高浜発電所 発電用原子炉設置変更許可申請  
（1号及び2号原子炉施設の変更）  
【使用済燃料ピットの未臨界性評価の変更】

2021年11月16日

関西電力株式会社

## 前回会合コメントへの回答

表 SFPへの注水・放水手順を整備している社内標準

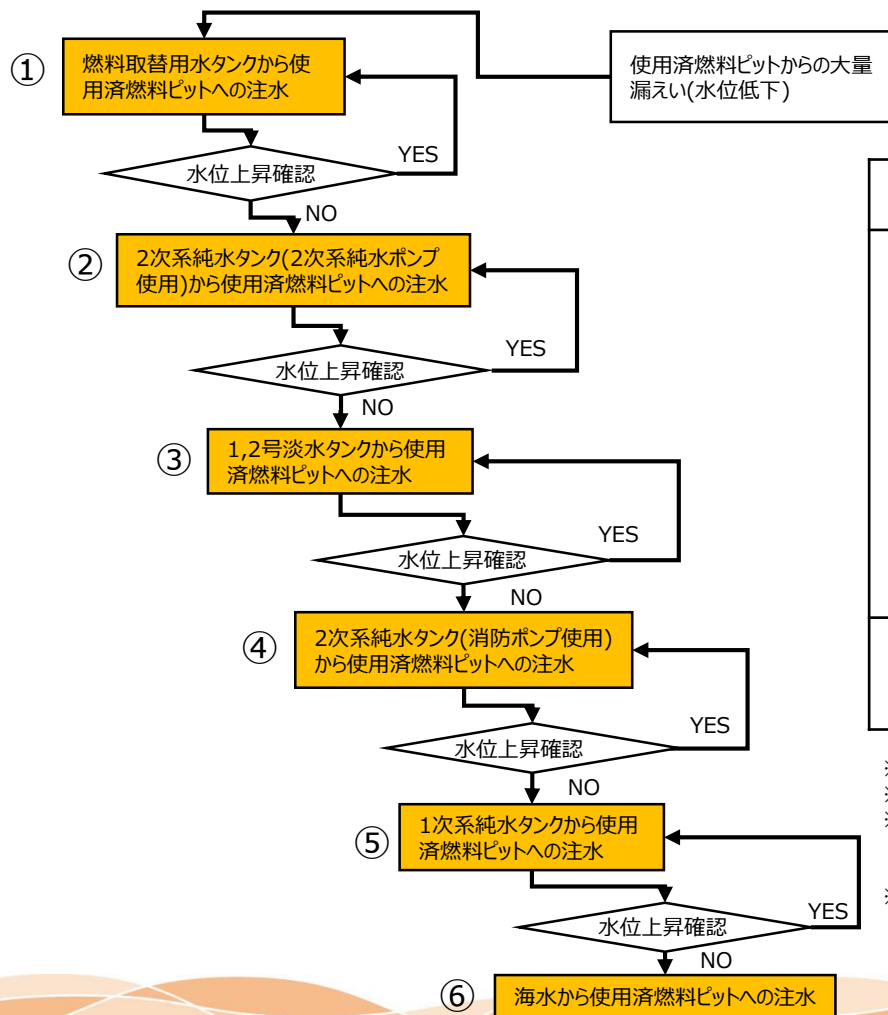
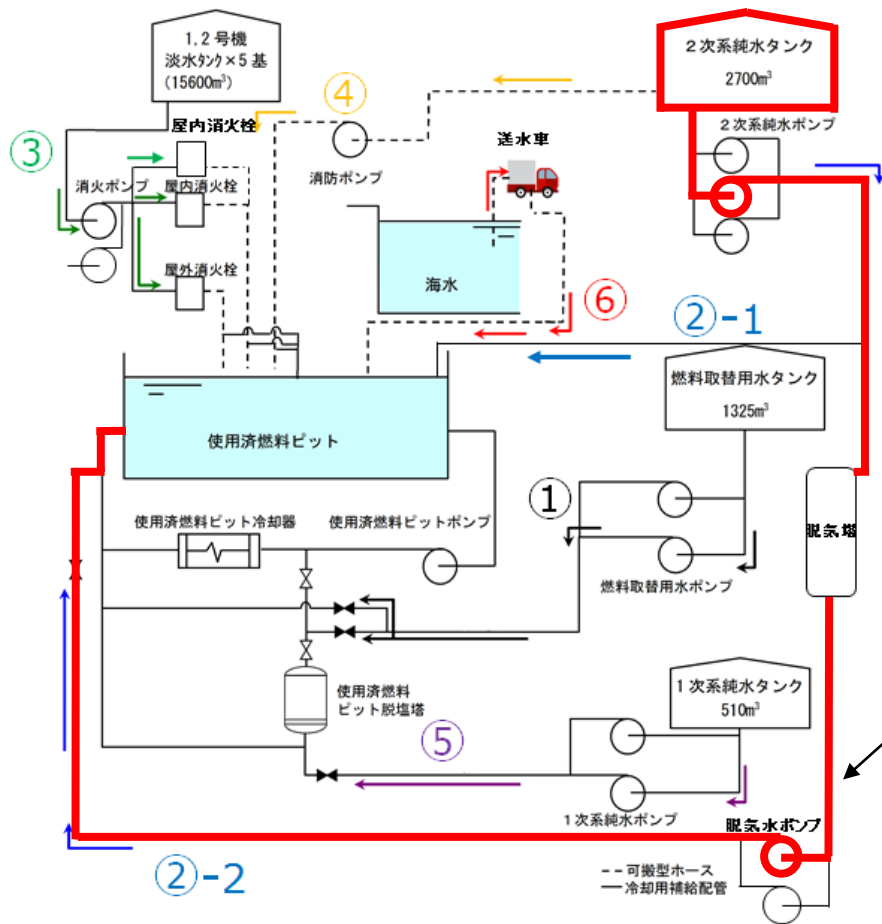
【コメントNo.1】 流量設定の根拠となる手順の種別（通常操作またはSA手順）について明記すること。

【コメントNo.2】 基本ケース条件の流量はSA手順に基づき設定し、不確かさについては同じ手順内で想定されるものに限定すること。

- SFPへの注水・放水に係る手順の種別（通常時向け or 事故時対応向け）を下表に示す。
- 今回の未臨界性評価においては、SFPへの注水・放水に係る手順のうち**重大事故等対応のため整備している手順のみ**をもとに流量を設定する。

手順(ポンプ)	手順の種別	整備している社内標準	考慮要否
注水手順	① 燃料取替用水タンク(燃料取替用水ポンプ)	重大事故等時対応向け	事故時操作所則	要
	②-1 2次系純水タンク(2次系純水ポンプ) <sup>※1</sup>	通常時向け	通常操作所則	要
		重大事故等時対応向け	事故時操作所則	
	②-2 2次系純水タンク(2次系純水ポンプ) (脱気塔を経由し、脱気水ポンプを使用)	通常時向け	通常操作所則	不要 <sup>※3</sup>
	③ 1,2号淡水タンク(消防ポンプ-消火栓)	重大事故等時対応向け	SA所達 <sup>※2</sup>	要
	④ 2次系純水タンク(消防ポンプ)	重大事故等時対応向け	SA所達	要
⑤ 1次系純水タンク(1次系純水ポンプ)	重大事故等時対応向け	SA所達	要	
放水 <sup>※4</sup> 手順	⑥ 海水(送水車)	重大事故等時対応向け	SA所達	要
	送水車によるスプレイ	重大事故等時対応向け	SA所達	要
	大容量ポンプ(放水砲用)による放水	重大事故等時対応向け	SA所達	要

※3 手順②-2については、事故時向けに整備している手順書ではないこと、また通常運転時のSFP水の自然蒸散分を定期的に補給する際は手順②-1にて実施しており、手順②-2にて実施した実績が無いことから、今回未臨界性評価条件の流量条件としては考慮しない。

※4 大規模損壊時にSFPへ放水する手順として、これ以外に化学消防自動車を用いたスプレイ手順を別途整備しているが、当該手順は送水車が起動できない場合に実施する手順であり、また当該手順を実施した場合における流量は「送水車によるスプレイ」手順を考慮した流量と同じであるため包絡されることとなる。

手順②-2は考慮しない。

- 事故時操作手順ではない。
- 通常操作手順としても使用した実績が無い。

図 整備している手順に基づく系統構成（燃料取替用水タンクからの注水手順）

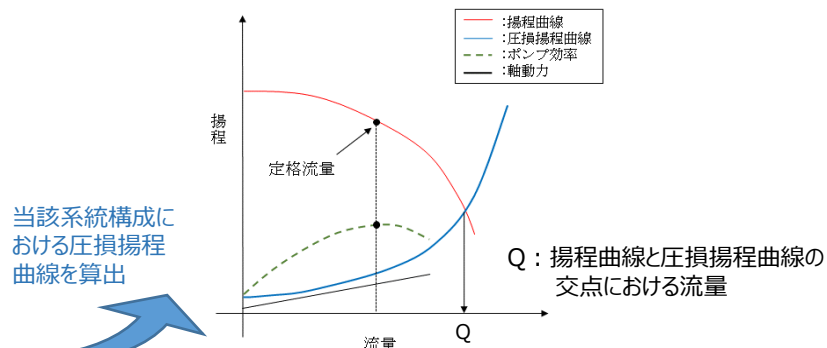
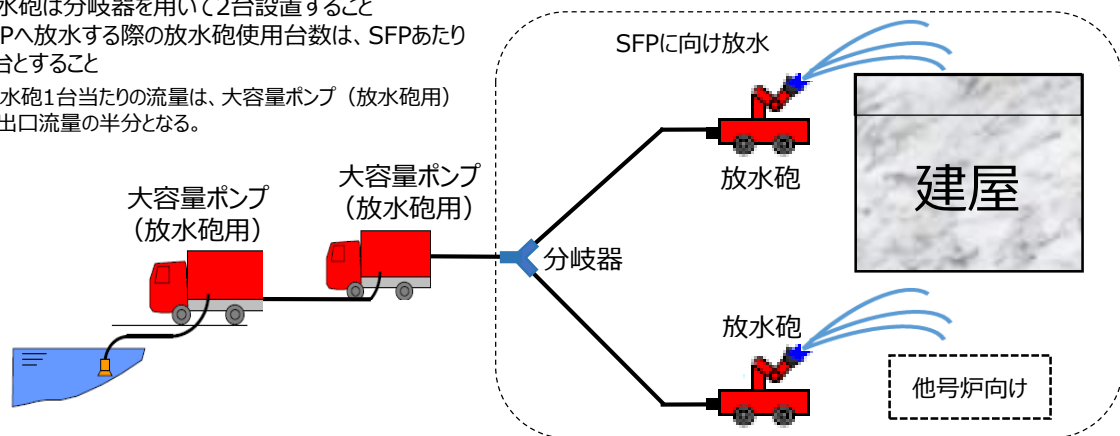
【コメントNo.1】 流量設定の根拠となる手順の種別（通常操作またはSA手順）について明記すること。

【コメントNo.2】 基本ケース条件の流量はSA手順に基づき設定し、不確かさについては同じ手順内で想定されるものに限定すること。

- 各手順の具体的な流量については、手順に示される設備・系統構成を前提とし、基本的にはポンプの揚程曲線と当該設備構成を踏まえた水頭差や配管圧損等により評価した圧損揚程曲線との交点における流量、もしくは設備の仕様制限から求まる流量を設定する。（送水実績がある手順は実測値を使用する。）

- 54条2項対応でSFPへ放水する手順の記載
  - 大容量ポンプ（放水砲用）を2台直列に接続すること
  - 放水砲は分岐器を用いて2台設置すること
  - SFPへ放水する際の放水砲使用台数は、SFPあたり1台とすること
- ⇒放水砲1台当たりの流量は、大容量ポンプ（放水砲用）の出口流量の半分となる。

- 系統内ポンプの起動台数は、手順上からは1台と読み取れるが、運転ポンプを切り替える場合には一時的に複数台分の流量が吐出される可能性があることから、**不確かさとして系統内のポンプが全数起動することを考慮する。**
- 流量設定の考え方を踏まえ、基本ケース条件には  m<sup>3</sup>/hを、不確かさを考慮した条件には  m<sup>3</sup>/hを設定する。

手順(ポンプ)		基本ケース流量 (m <sup>3</sup> /h)	不確かさを考慮した流量 (m <sup>3</sup> /h)	根拠
注 水	① 燃料取替用水タンク(燃料取替用水ポンプ)	21	21 (2台) ※1	ポンプ揚程曲線
	②-1 2次系純水タンク(2次系純水ポンプ)	5	15 (3台)	実測値
	②-2 2次系純水タンク(2次系純水ポンプ) (脱気塔を経由し、脱気水ポンプを使用)	— ※2	— ※2	— ※2
	③ 1,2号淡水タンク(消火ポンプ-消火栓)	22	132 (3か所※3×2台)	実測値
	④ 2次系純水タンク(消防ポンプ)	95	95	ポンプ揚程曲線
	⑤ 1次系純水タンク(1次系純水ポンプ)	39	42 (2台) ※4	ポンプ揚程曲線
⑥ 海水(送水車)	260	260	ポンプ揚程曲線	
放 水	送水車によるスプレイ	<input type="text"/>	<input type="text"/>	スプレイヘッドの 仕様上限
	大容量ポンプ（放水砲用）による放水	<input type="text"/> ※5	<input type="text"/> ※5	大容量ポンプ (放水砲用) の仕様上限
合計		<input type="text"/>	<input type="text"/>	-
